Mission régionale d'autorité environnementale

Région Hauts-de-France

**Avis de la mission régionale  
d'autorité environnementale  
Hauts-de-France  
sur le projet de parc éolien chemin du chêne  
de la société Total Quadran  
sur la commune d'Harcigny (02)**

n°MRAe 2021-5157

Carte d'implantation des parcs éoliens autour du projet (expertise paysagère et touristique partie 1 page 14)

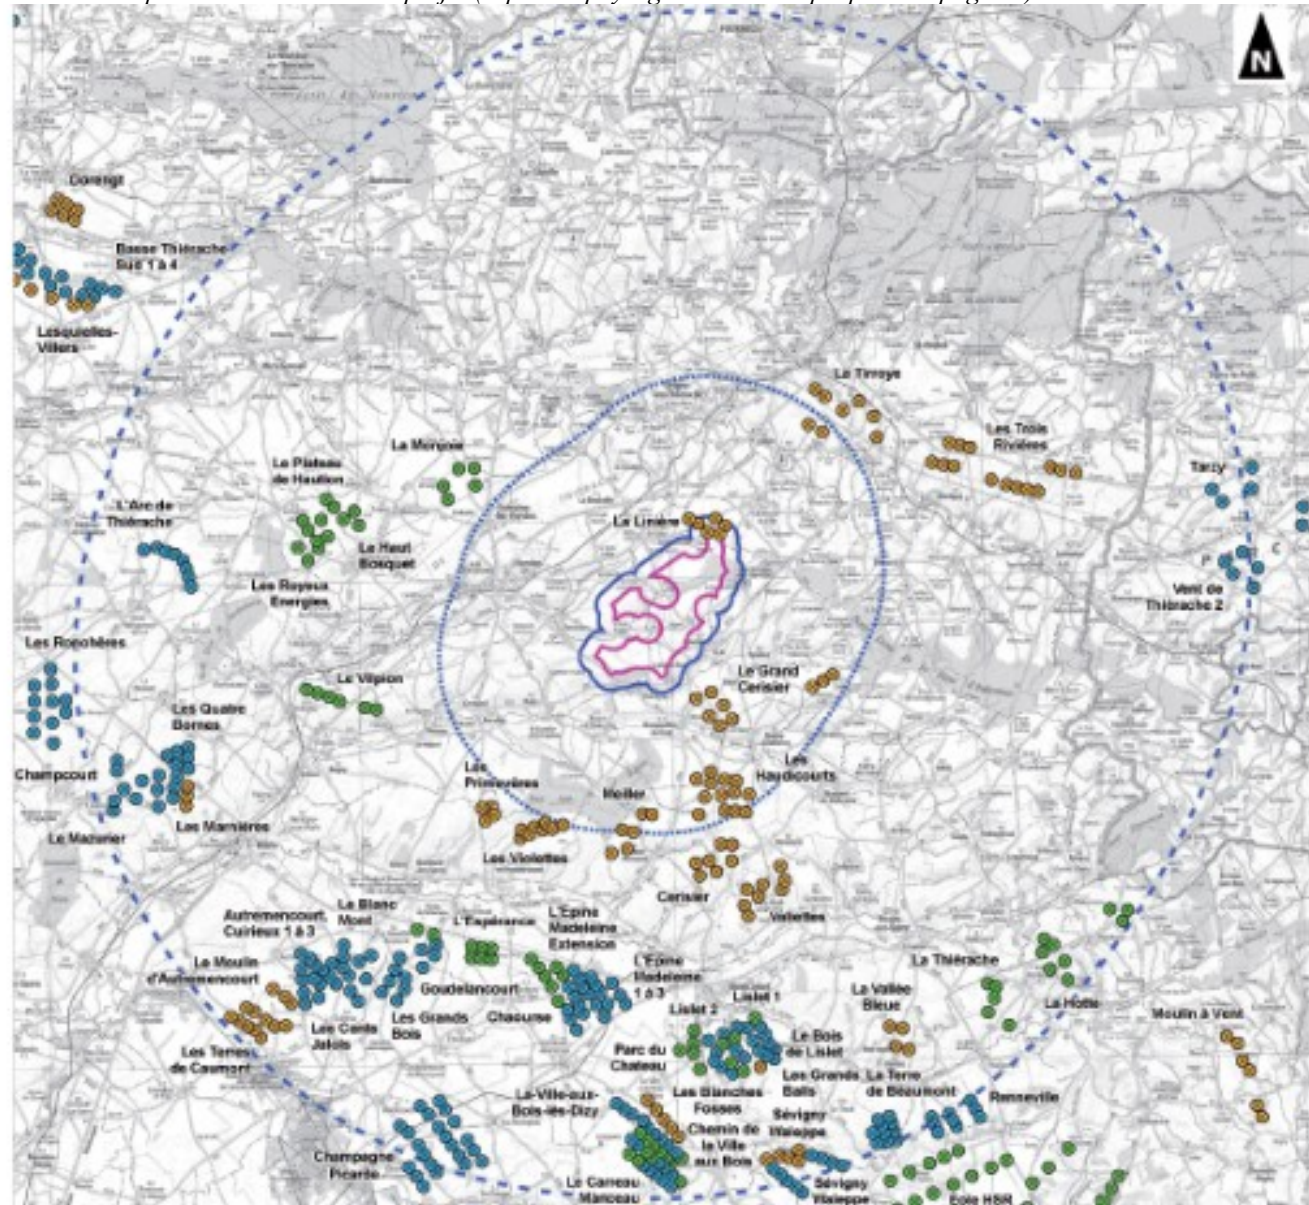
Le projet est localisé dans un contexte éolien très marqué et la carte ci-dessous fait apparaître dans un rayon de 20 km autour du projet :

- 20 parcs pour un total d'environ 173 éoliennes en fonctionnement ;
- 12 parcs pour un total d'environ 74 éoliennes autorisées ;
- 16 parcs pour un total d'environ 172 éoliennes en cours d'instruction.
